ID: 9612 Provvedimento Unico in materia Ambientale (PNIEC-PNRR) per il progetto di un impianto agrivoltaico denominato "PIETROLUPO 01", della potenza di 40 MW e delle relative opere di connessione alla RTN, da realizzarsi nel comune di Mineo (CT), in località "Contrada Mongialino" e nei comuni di Ramacca e Aidone (CT)

OGGETTO: [ID 9612]: Provvedimento Unico in materia Ambientale (PNIEC-PNRR) per il progetto di un impianto agrivoltaico denominato "PIETROLUPO 01", della potenza di 40 MW e delle relative opere di connessione alla RTN, da realizzarsi nel comune di Mineo (CT), in località "Contrada Mongialino" e nei comuni di Ramacca e Aidone (CT).

Osservazioni relative alla procedura di PUA ai sensi dell'art.27 comma 6 del D.Lgs.152/2006

Figura 1: Configurazione dell'impianto eolico in esercizio "VRG819"

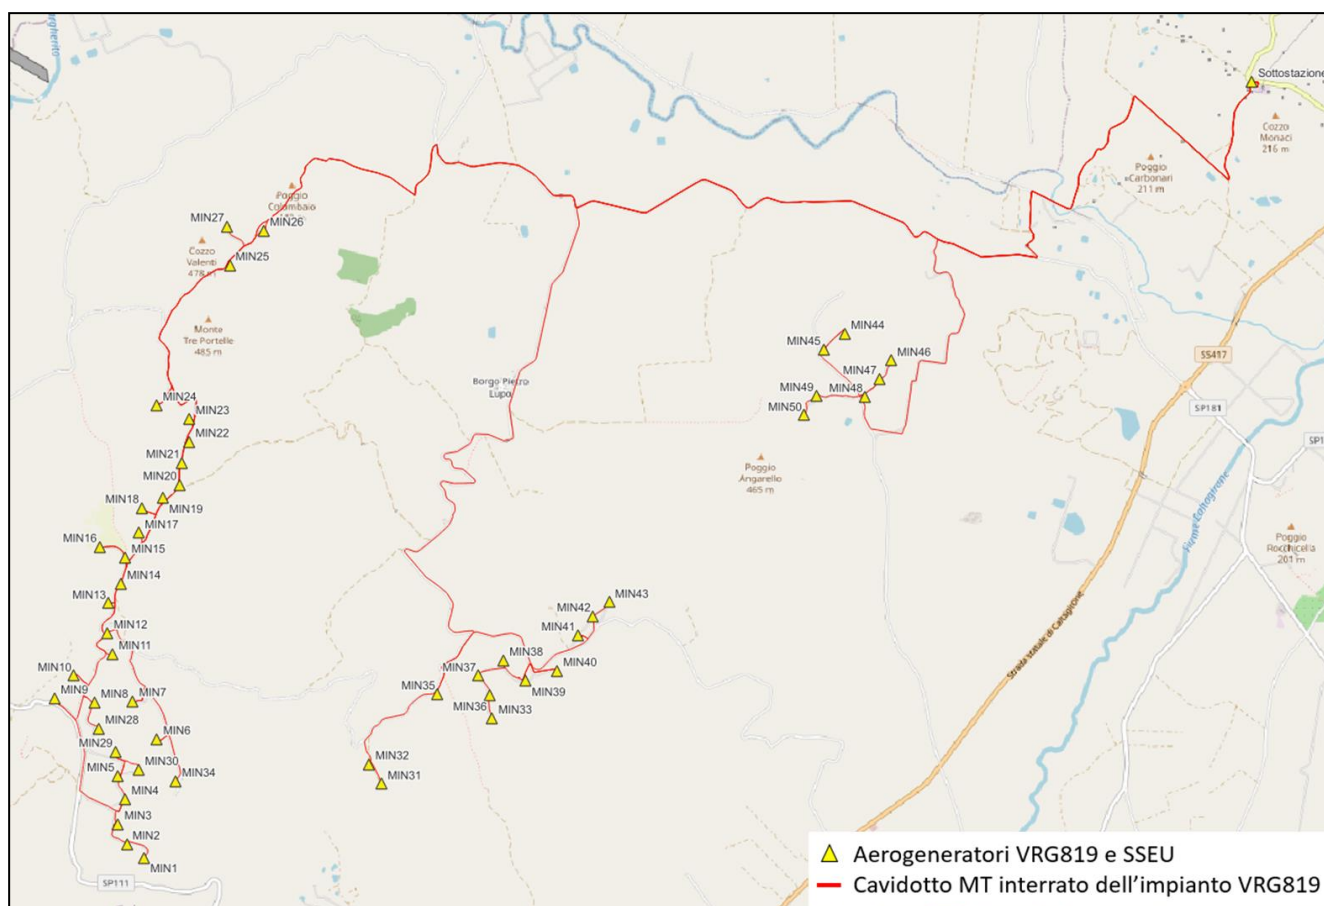
In particolare, come si evince da Figura 1 (configurazione dell'impianto eolico in esercizio "VRG819"), Figura 2 (layout dell'impianto agrivoltaico "PIETROLUPO 01") e Figura 3 (sovrapposizione tra il perimetro della recinzione esterna del progetto agrivoltaico e il tracciato del cavidotto MT interrato dell'impianto eolico in esercizio) riportate di seguito, la recinzione del progetto agrivoltaico della società ITS Medora S.r.l. si colloca nelle immediate vicinanze del tracciato del cavidotto MT interrato di collegamento dell'impianto eolico "VRG 819" con la stazione di utenza localizzata presso la cabina primaria "Mineo" di proprietà di Enel distribuzione. Nello specifico, una porzione dell'area prevista per l'installazione dei moduli fotovoltaici e della fascia di mitigazione composta di elementi arborei lambisce il tracciato del suddetto cavidotto MT interrato, in corrispondenza della particella n.247 del foglio n.16 del comune di Mineo, di proprietà della Scrivente.

Figura 2: Estratto dell'elaborato ITS-PTL01-A12A17 "Layout impianto su cartografia catastale e ortofoto" disponibile tra la documentazione caricata sul sito web del MASE per la consultazione del pubblico (<https://va.mite.gov.it/it-IT/Oggetti/Info/9686>)

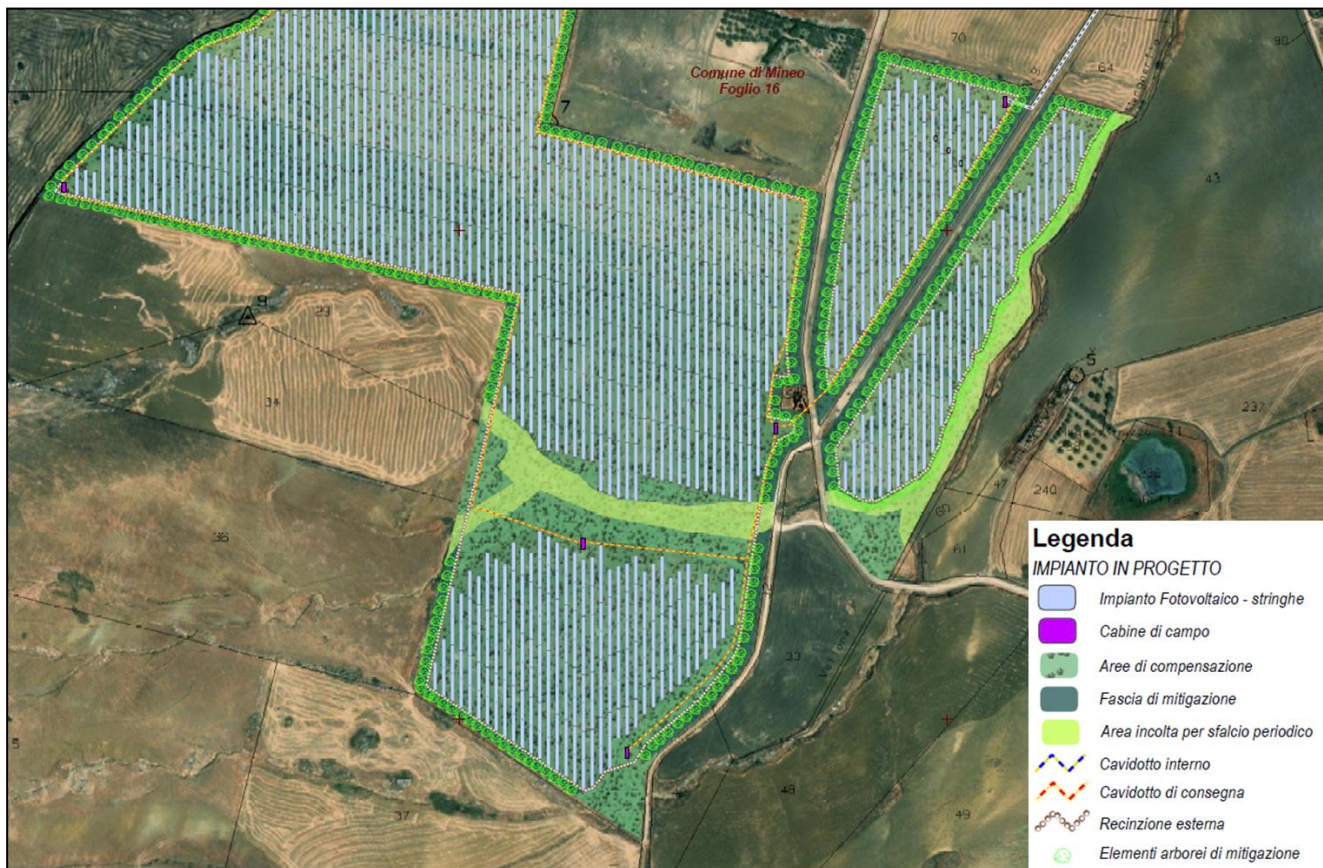
Preme precisare che, dalla consultazione degli elaborati di progetto disponibili sul sito del MASE, la suddetta interferenza non risulta in alcun modo evidenziata né, tantomeno, vengono proposte metodiche risolutive della stessa.
